## **Bescheid**

über die Änderung und Ergänzung der allgemeinen bauaufsichtlichen Zulassung vom 16. November 2015

Z-33.47-726

Wärmedämm-Verbundsysteme mit angeklebten Dämmstoffplatten aus Polystyrol-Partikelschaum

### Anlage 6

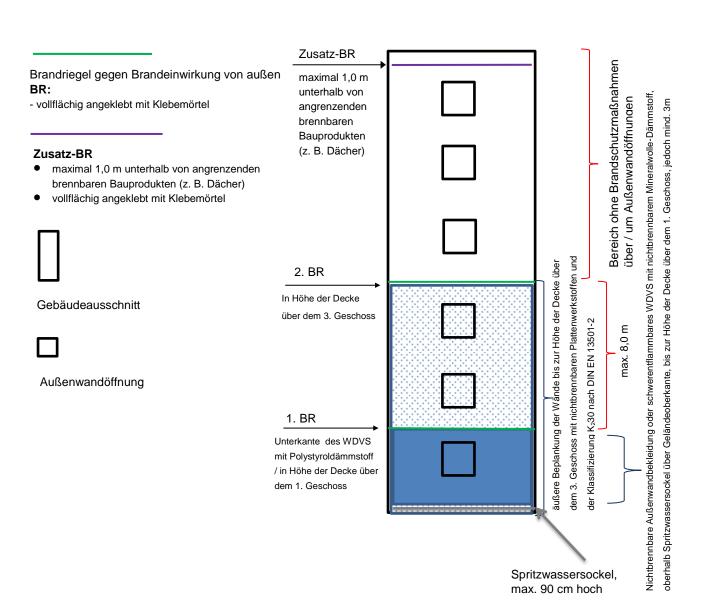
#### Abschnitt 4.10 Zusätzliche konstruktive Brandschutzmaßnahmen kommt hinzu:

Bei schwerentflammbaren WDVS mit EPS-Dämmplatten müssen folgende Brandschutzmaßnahmen gegen eine Brandeinwirkung von außerhalb des Gebäudes ausgeführt werden (siehe Anlage 6):

- äußere Beplankung der Wände bis zur Höhe der Decke des 3. Geschosses über Geländeoberkante oder genutzten angrenzenden horizontalen Gebäudeteilen (z. B. Parkdächer u. a.) mit nichtbrennbaren Plattenwerkstoffen (Baustoffklasse DIN 4102-A oder Klassen A1 bzw. A2 - s1,d0 nach DIN EN 13501-1),

- Ausführung einer nichtbrennbaren Außenwandbekleidung oder eines schwerentflammbaren WDVS mit nichtbrennbarem Mineralwolle-Dämmstoff oberhalb eines maximal 90 cm hohen Spritzwassersockels über Geländeoberkante oder genutzten angrenzende horizontale Gebäudeteilen nach Nr. 1 bis zur Höhe der Decke über dem 1. Geschoss, jedoch auf mindestens 3 m Höhe,

- 3. ein Brandriegel an der Unterkante des WDVS mit EPS-Dämmstoff,
- 4. ein Brandriegel in Höhe der Decke des 3. Geschosses über Geländeoberkante oder angrenzenden horizontalen Gebäudeteilen nach Nr. 1, jedoch zu dem darunter angeordneten Brandriegel mit einem Achsabstand von nicht mehr als 8 m. Bei größeren Abständen sind zusätzliche Brandriegel einzubauen,

- 5. weitere Brandriegel an Übergängen der Außenwand zu horizontalen Flächen (z. B. Durchgänge, -fahrten, Arkaden), soweit diese in dem durch einen Brand von außen beanspruchten Bereich des 1. bis 3. Geschosses liegen.

Die Platten für die Beplankung nach Nr. 1 müssen mindestens in die Klasse  $K_230$  nach DIN EN 13501-2 eingestuft sein.

Die Brandriegel müssen folgende Anforderungen erfüllen:

- Höhe ≥ 200 mm,
- nichtbrennbare Mineralwolle-Lamellenstreifen, Baustoffklasse A1 oder A2 nach DIN 4102-1 bzw. Klasse A1 oder A2 - s1,d0 nach DIN EN 13501-1, nicht glimmend, aus Steinfasern mit einem Schmelzpunkt von mindestens 1000 °C geprüft nach DIN 4102-17, mit einer Rohdichte zwischen 60 und 100 kg/m³,
- mit einem Klebemörtel vollflächig angeklebt.

Weiterhin ist ein Brandriegel (wie vorstehend beschrieben) maximal 1,0 m unterhalb von angrenzenden brennbaren Bauprodukten (z. B. am oberen Abschluss des WDVS unterhalb eines Daches) in der Dämmebene des WDVS anzuordnen. Dieser Brandriegel ist ebenfalls mit einem Klebemörtel vollflächig anzukleben.
